CONCURSO ANTEPROYECTO "PARQUE DE LA CIUDAD"

PARQUE URBANO Y CENTRO DE CAPACITACION + PRODUCCIÓN DE MÚSICA

PLAN DE RENOVACIÓN DEL ESPACIO PÚBLICO EN COMODORO RIVADAVIA
RECUPERACIÓN Y REVITALIZACIÓN DE BARRIOS

Critica del Jurado

ID 36716- 1er Premio

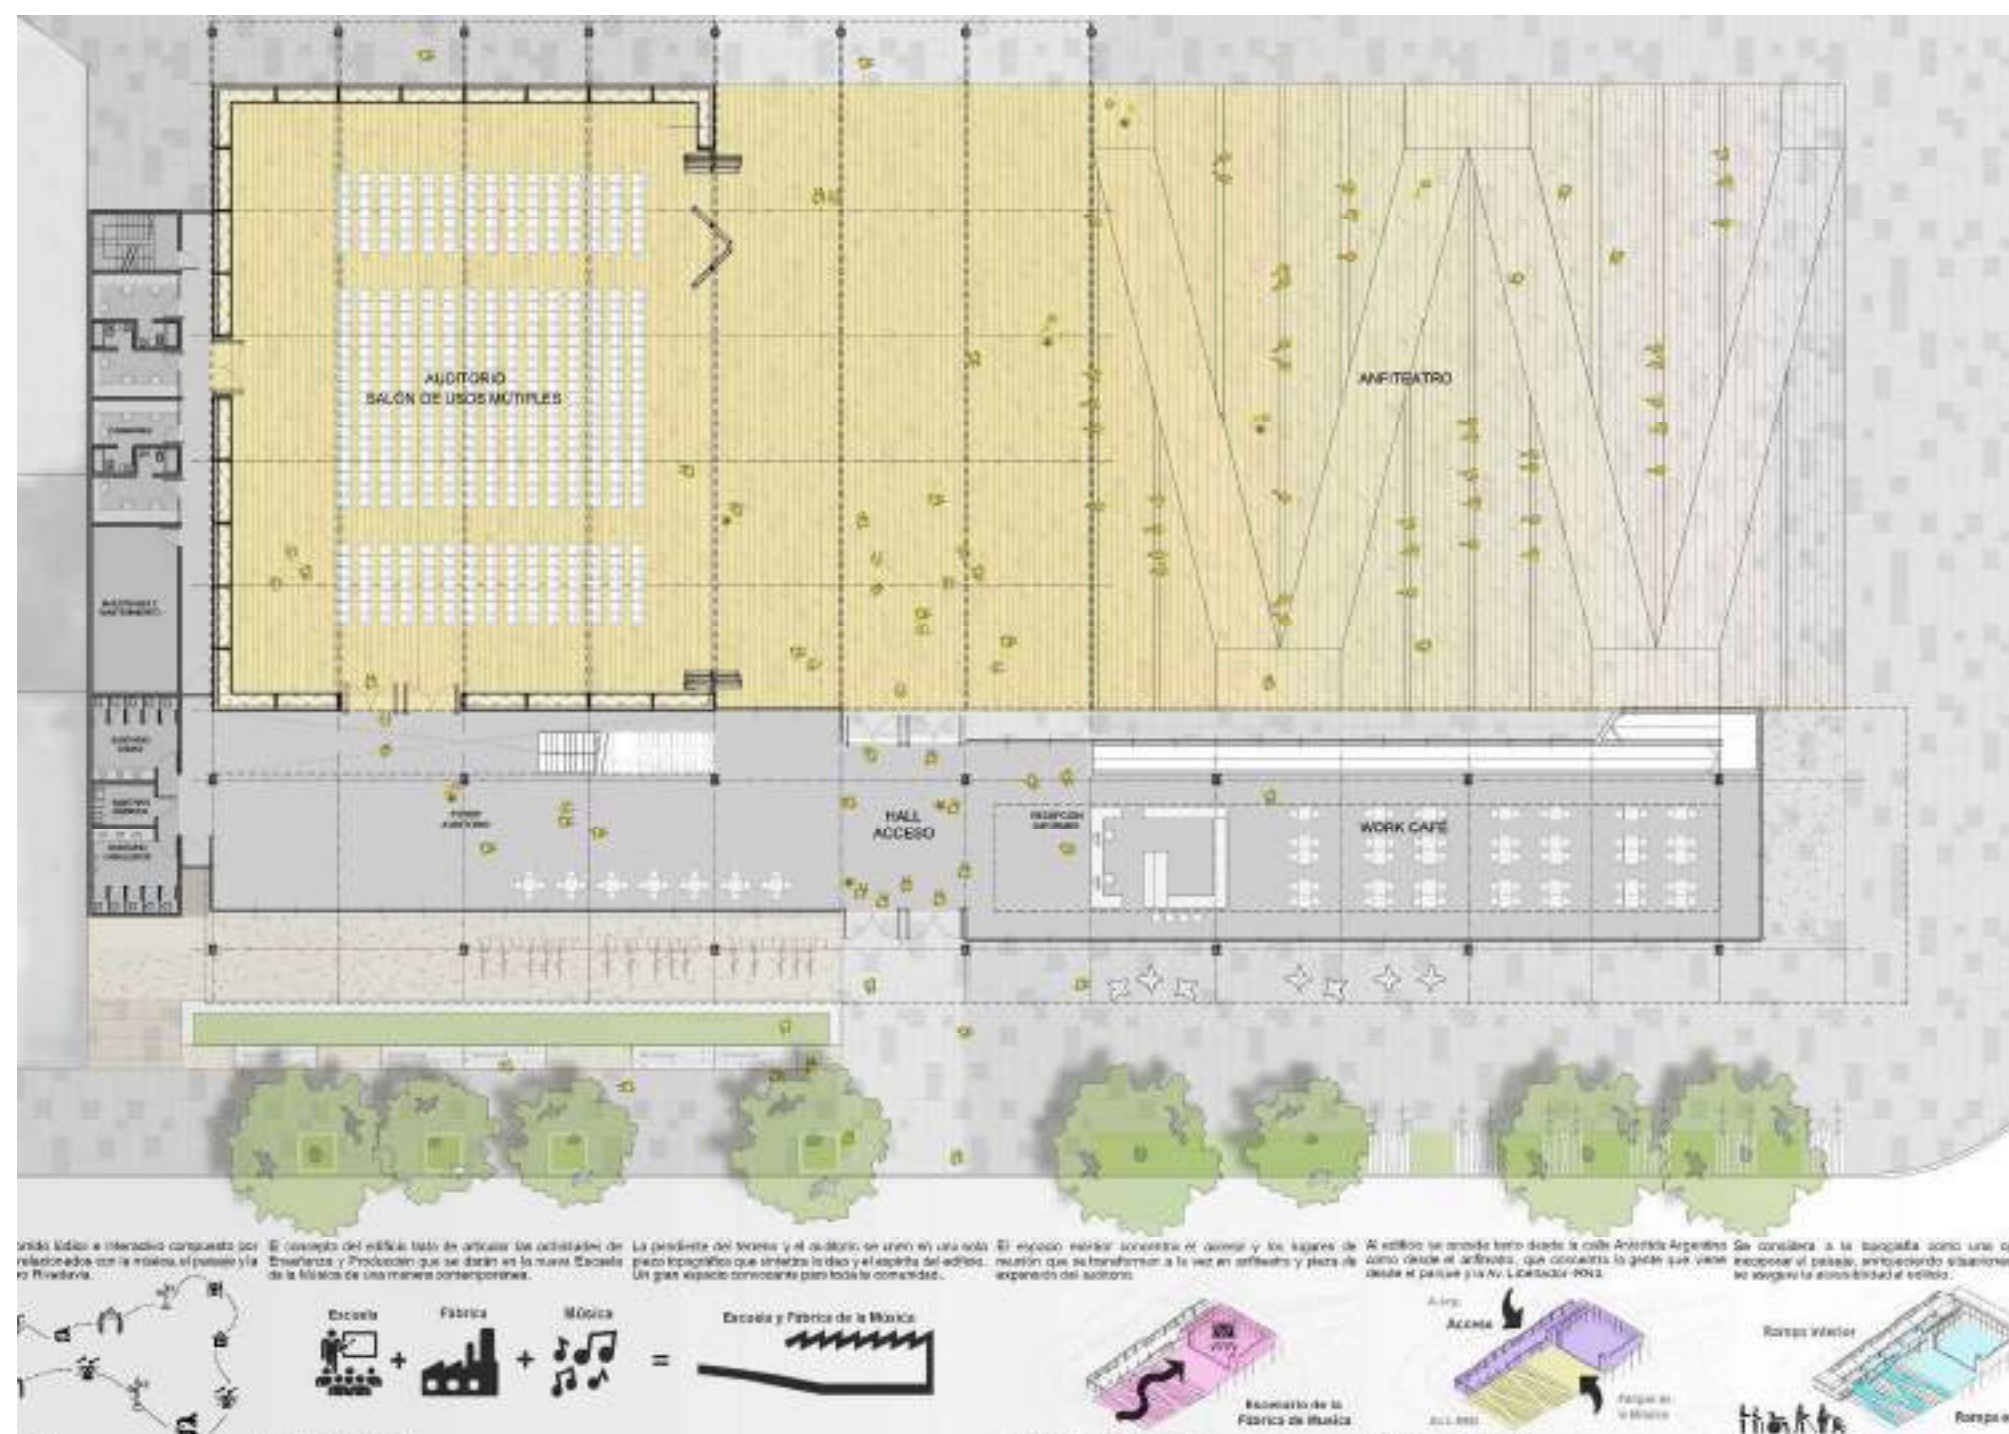
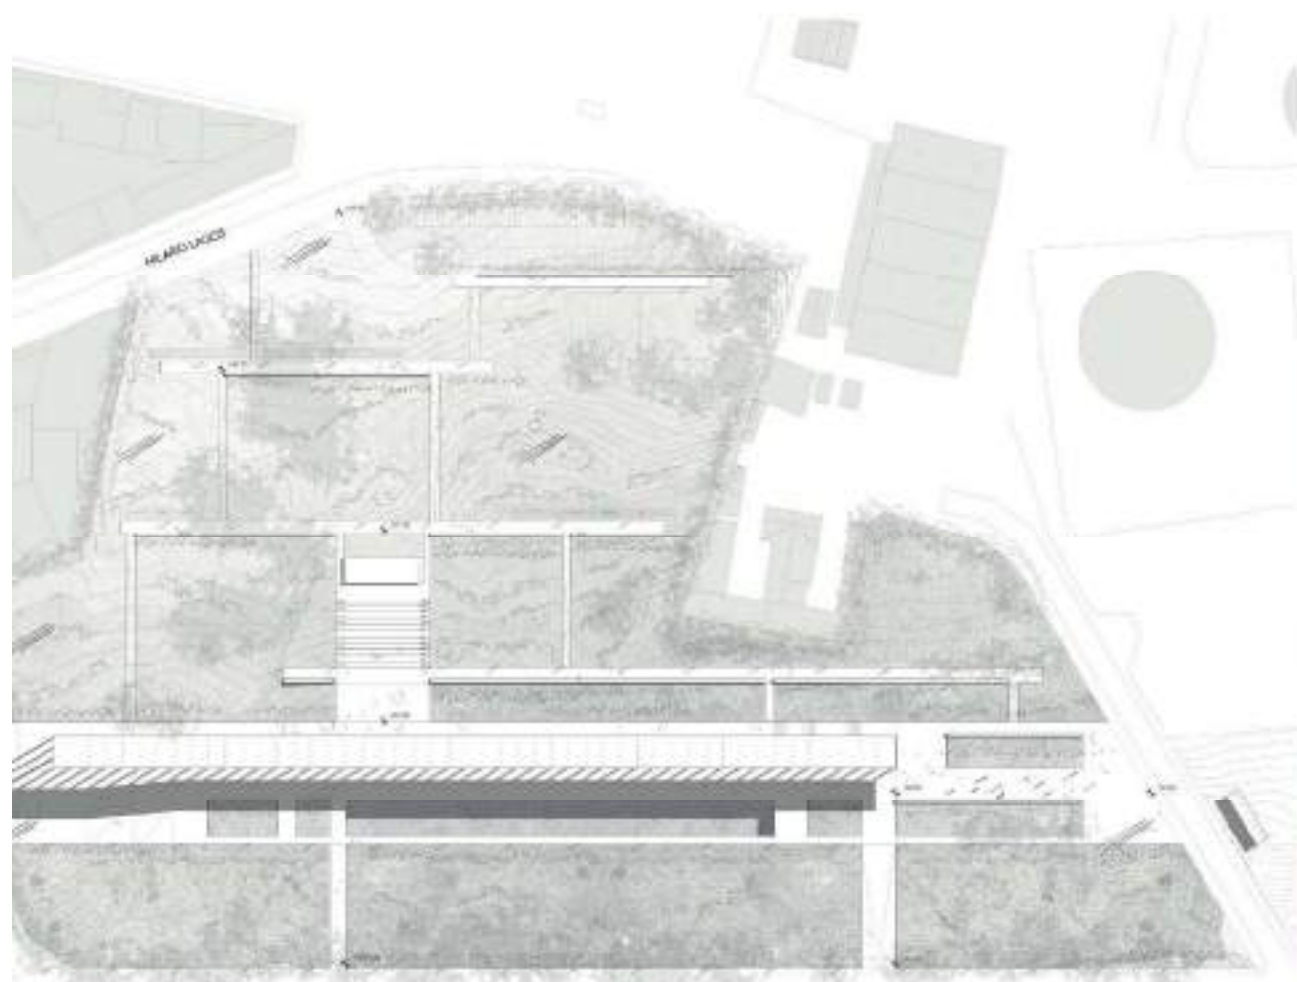
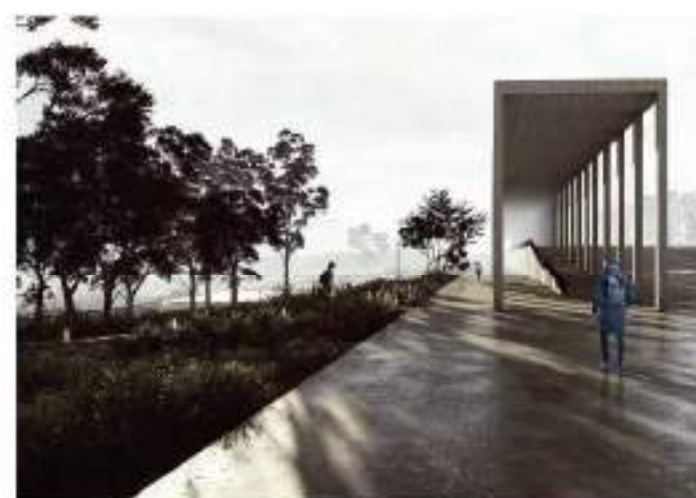
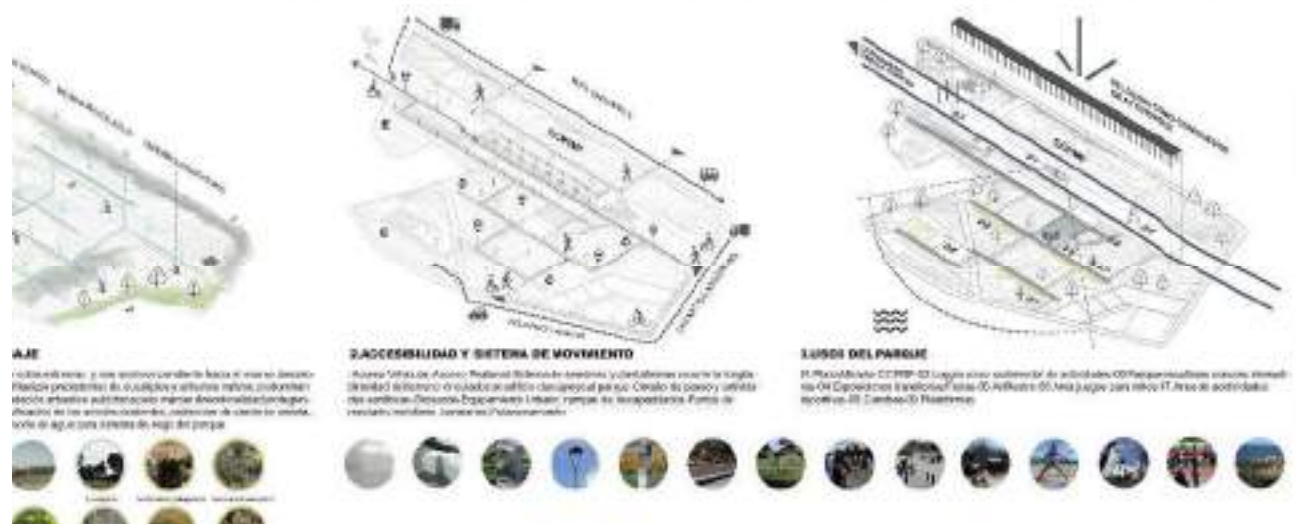
El proyecto premiado es el que mejor interpreta el carácter de Parque de la Ciudad en coincidencia con un área metropolitana como la de Comodoro Rivadavia. Presenta un parque claramente definido con un diseño estricto y bien proporcionado, que permite la conformación de un área verde y forestada de fácil mantenimiento. La colocación de la escuela de música en un área lateral, favorece la ejecución en etapas, un uso separado o unificado según el caso, y posibles ampliaciones. El diseño de la Escuela es cuidado y ajustado a las cotas de nivel. La tira de aulas construye el frente sobre la calle Antártida Argentina y el auditorio, al integrarse con el anfiteatro abierto-cerrado brinda magnificas posibilidades de uso. En síntesis el proyecto puede brindar las mejores posibilidades de un parque que llegara a formar un sistema vinculado de espacios público

Crítica del Jurado
ID 110800- 2do Premio

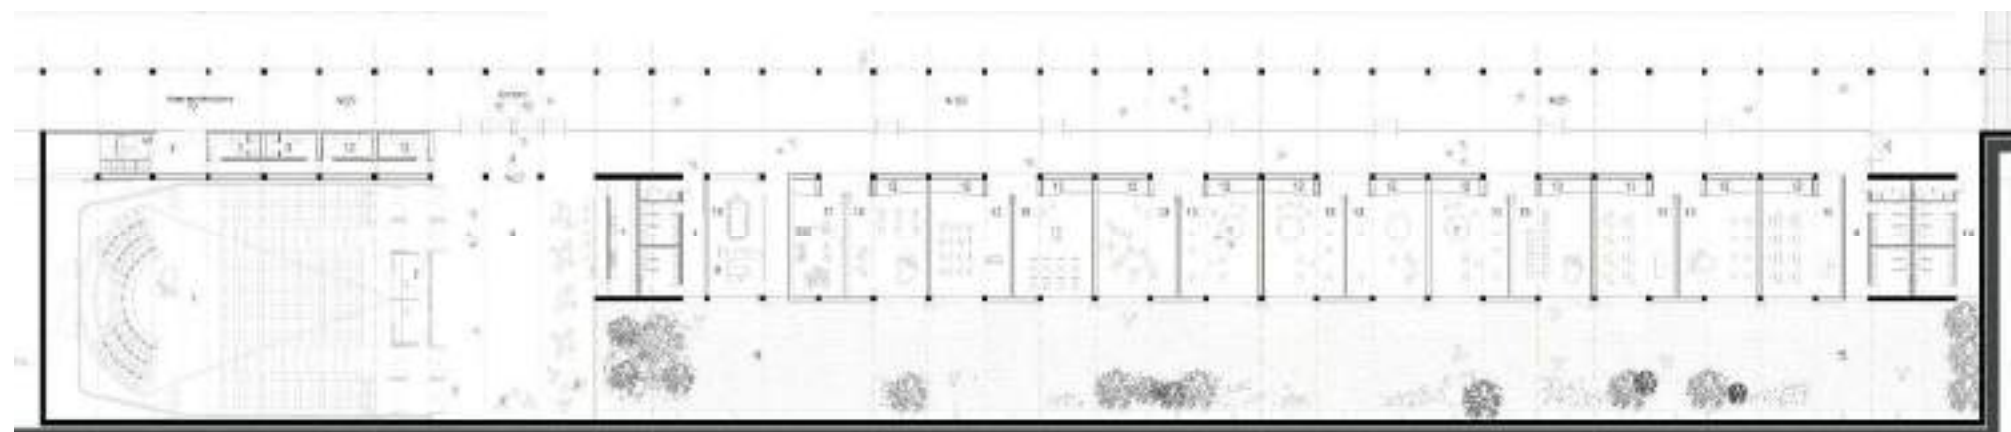
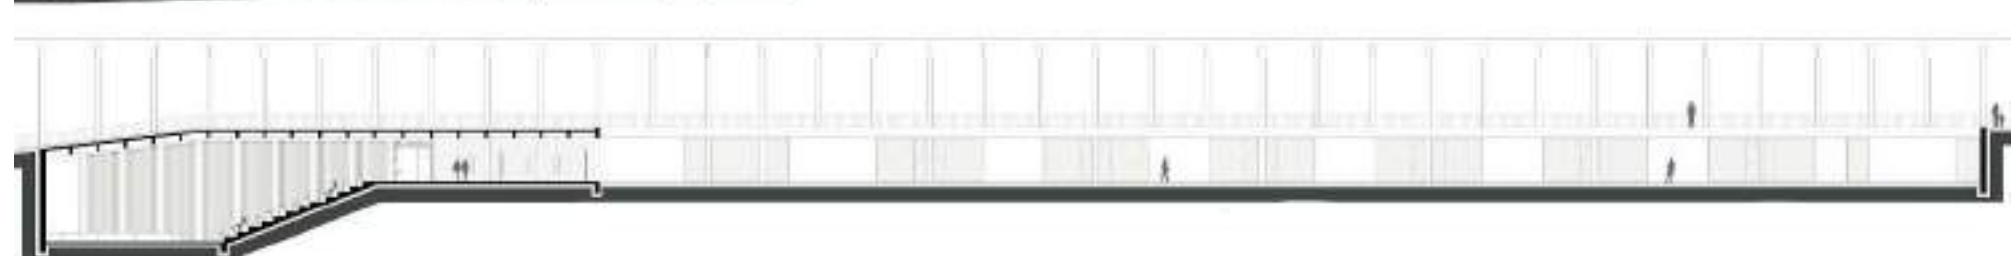
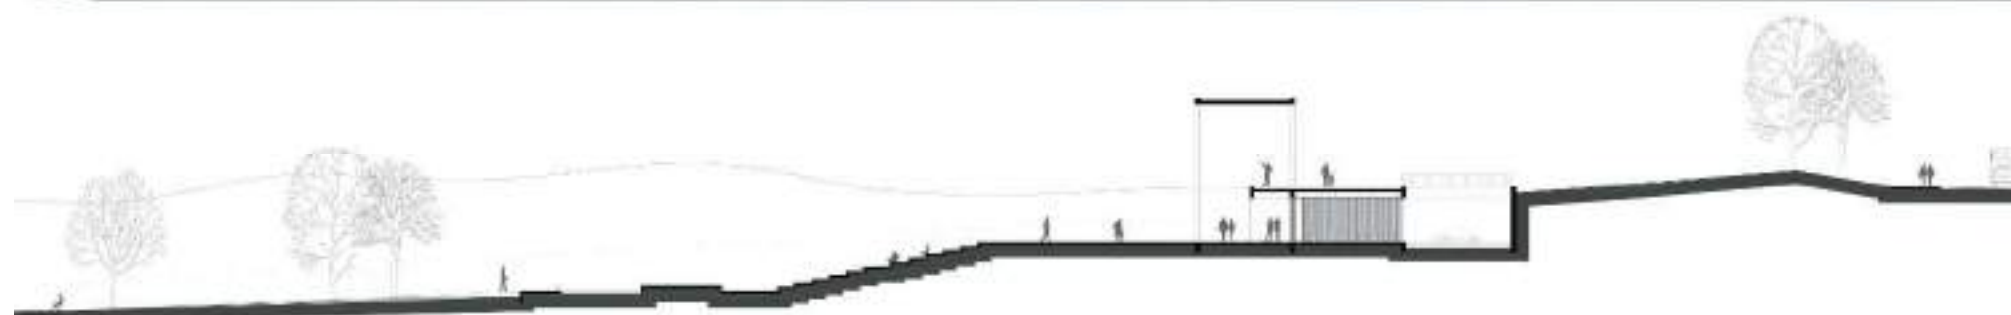
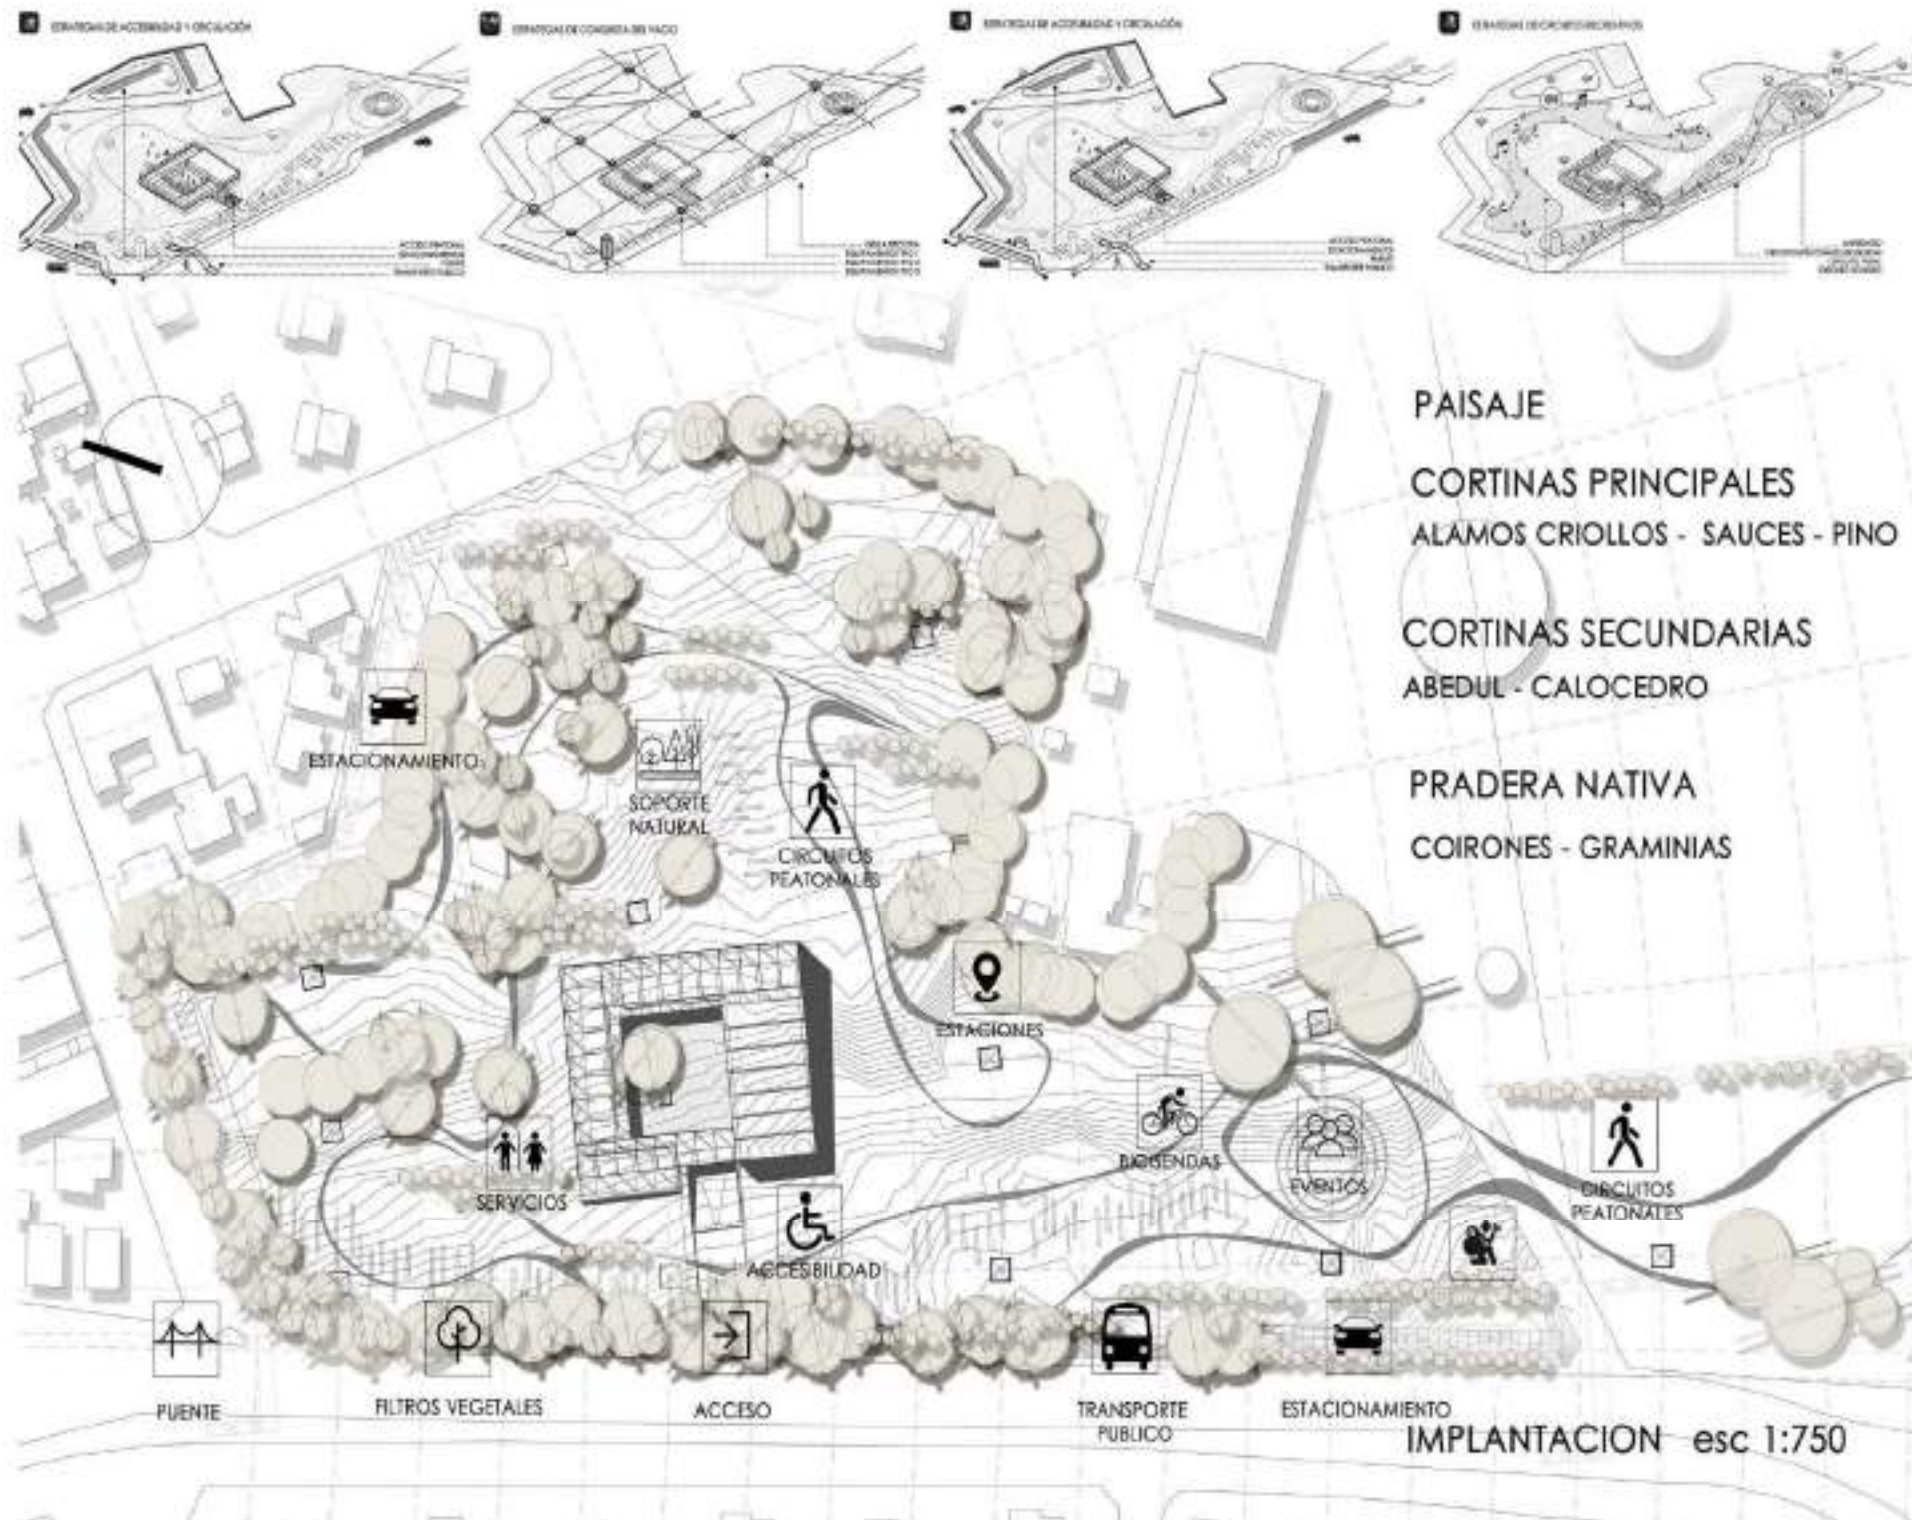
El proyecto construye un amplio escenario visual sobre el mar de gran calidad a partir de una extensa loggia bien diseñada y proporcionada. El programa arquitectónico se resuelve bajo esta loggia aunque con algunas estrecheces como el caso del Auditorio. Los límites de este excelente proyecto están relacionados con la posición excesivamente centrada de la loggia que segmenta el parque reduciendo el espacio real del escenario propuesto y la inflexibilidad en el uso del auditorio
